**Pošta Slovenije d.o.o.**  
Nabava in nepremičnine  
Slomškov trg 10  
2500 MARIBOR  
T: (02) 449 2310  
E: info@posta.si  
www.posta.si

V nadaljevanju podajamo prošnjo za pojasnila in spremembe v zvezi z dokumentom 0026-2020-0026-JNB-6\_RAZPISNA DOKUMENTACIJA.docx.

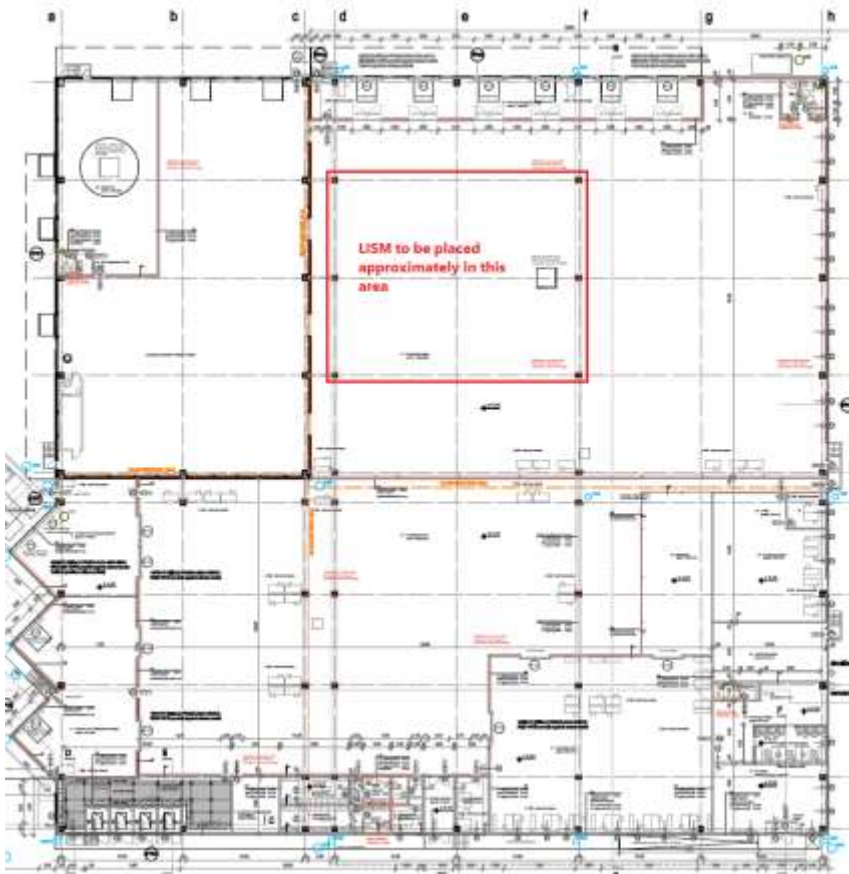
10) Prosimo vas, da nam v zvezi z oddelkom 1.11 Površinske dimenzije naprave v okviru točke 1 Splošni opis sistema;

- zagotovite risbe CAD;
- poveste, kakšna je višina prostora namestitve;
- poveste, kakšen je pretok pošiljk in ljudi v tem objektu (npr. od vhoda do usmerjevalnika, od usmerjevalnika do območja odpošiljanja, komunikacijskih poti, evakuacijskih poti).

**Odgovor:** Naročnik kot prilogo odgovorom prilaga načrte zgradbe v PDF format, kjer so vidne dimenzije zgradbe in notranjih prostorov.

Na spodnji sliki je označen prostor, ki je predviden za postavitev LISM naprave:

**OUTER dimensions**

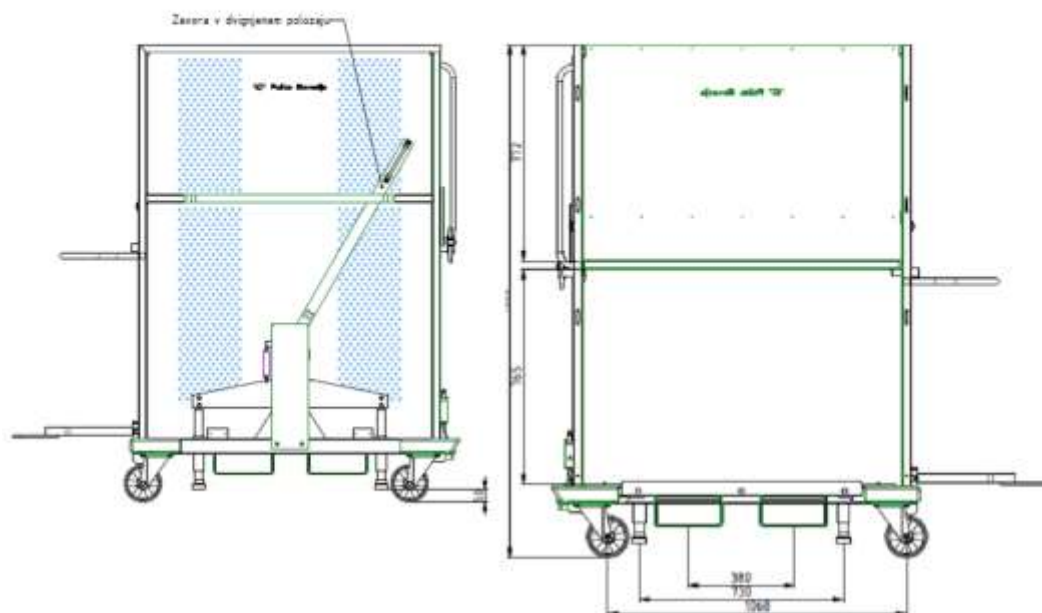
15) V poglavju Prvi tip polnilnika – »tipper« oddelka 4.1 Tipi polnilnikov za doseg pretočnosti v okviru točke 4 Polnilniki je navedeno, da si bo ponudnik ogledal zabojnike na obveznem ogledu lokacije postavitve naprave LISM, ki ga bo v sklopu javnega naročila organiziral naročnik. Točen datum in ura sta objavljena v razpisni dokumentaciji; prosimo vas, da nam pošljete specifikacije o zabojnikih in risbe, če so na voljo.

**Odgovor:** *V nadaljevanju podajamo dimenzije zabojnikov. Dodatno naročnik v luči Covid pandemije ukinja zahtevo obveznega ogleda lokacije postavitve LISM naprave. Za boljše razumevanje prostorske postavitve je naročnik v prejšnjih odgovorih priložil načrte zgradbe.*

<u>length max*</u>	1.790 mm
<u>width</u>	1.010 mm
<u>hight</u>	1.846 mm
